改善箇所説明図

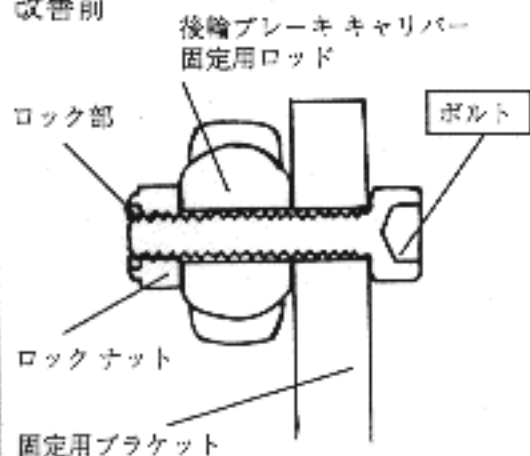
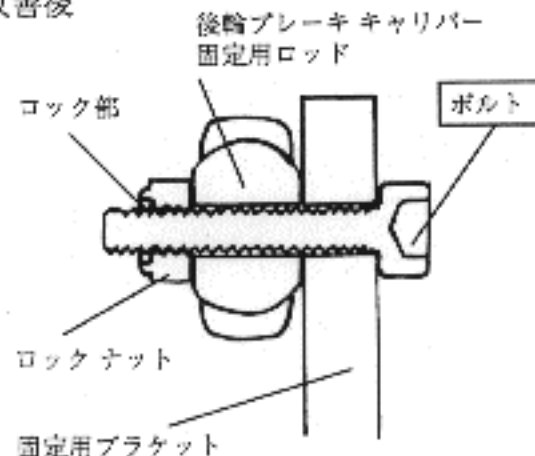
制動装置の後輪用ブレーキにおいて、
ブレーキ キャリパー固定用ロッドをブ
ラケットに取り付けているボルトの寸
法が短いため、そのままの状態で使
用を続けると、走行時の振動等により、
最悪の場合、当該ロッドが外れるおそ
れがある。

全対象車両、当該ボルトを対策品と交換する。
